Rapport efter risikomyndighedernes tilsyn hos FF Skagen A/S Olielager, Oliekajen 13, 9990 Skagen

Sagsnummer: GEO-2016-02220
Dokumentnummer: 3691281

Bilag lagttagelser ved tilsyn og besigtigelse

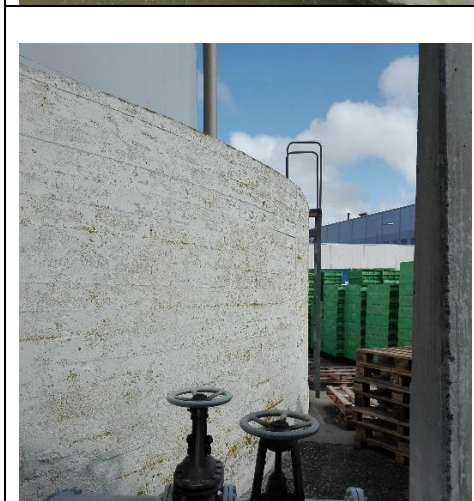
<p>Der oplagres spildolie på tankvognsudleveringsplads, hvor der er mulighed for afløb til kloaksystemet. Dette strider mod vilkår 27 og 28 i miljøgodkendelsen.</p> <p>Virksomheden har efter tilsynet den 3. oktober 2019 oplyst, at oplaget er fjernet.</p>
	<p>Trappes hældning udvendig ved tank 1 er nu i orden.</p>
	<p>Trappes hældning indvendig ved tank 1 er nu i orden.</p>
